**Mémoire en réponse à l'Avis de la
Mission Régionale d'Autorité
environnementale**

n°MRAe 2021-5736 et 2021-5737

Parcs éoliens de Corbillon Est et Corbillon Ouest

**Dossier de Demande
d'Autorisation Environnementale**

Schéma du processus de bridage des éoliennes E1, E2, E4, E5, E6, E7, E10 et E12

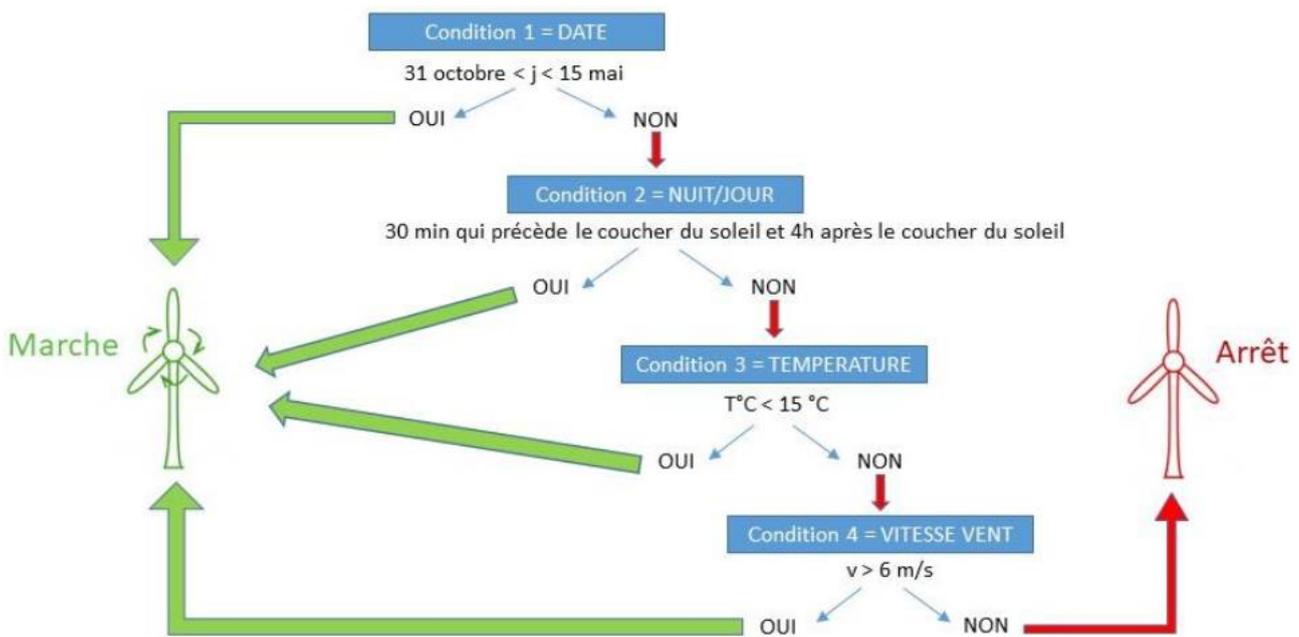
L'autorité environnementale recommande de déplacer les éoliennes E6 et E12 pour les éloigner à plus de 200 mètres des boisements et haies.

Un plan de bridage du parc (décrit page 244 de l'étude Faune-flore-habitats), a été élaboré suite aux observations relevées lors des études chiroptérologiques de l'étude d'impact complétée, réalisées au sol et en altitude. Pour rappel, voici le schéma récapitulatif du plan de bridage proposé pour E1, E2, E4, E5, E6, E7, E10 et E12, soit 8 des 12 éoliennes. Ce plan de bridage permet d'éviter 90% de l'activité chiroptérologique du site.

Ainsi, 8 des 12 éoliennes, y compris E6 et E12, seront bridées de mi-mai à fin octobre, entre 30 min avant le coucher du soleil et 4h après le coucher du soleil (période de parturition et période de transit automnal qui concentre les plus fortes activités), en cas
